改善箇所説明図

基準不適合発生箇所

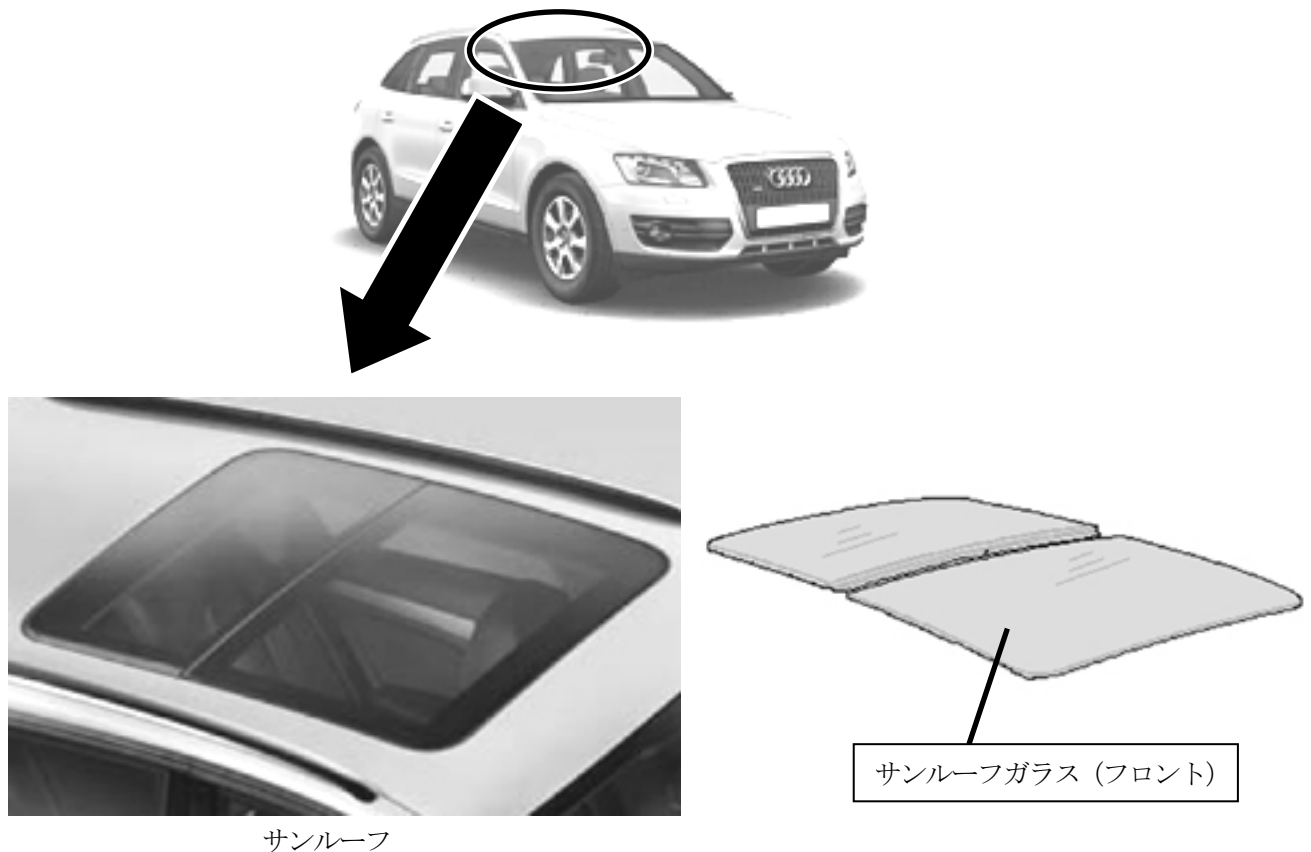
注： は、交換する部品を示す。

サンルーフ付き車両において、不適切な工程にて製造されたサンルーフガラス（フロント）が取り付けられている。そのため、極低温（-20℃以下）下で当該ガラスが破損するおそれがある。最悪の場合、破損したガラスにより、乗員が負傷するおそれがある。

全車両、サンルーフガラス（フロント）を対策品と交換する。

識別：車両識別プレートの下側に、黄色で直径 5mm 程度のマークを塗布する。
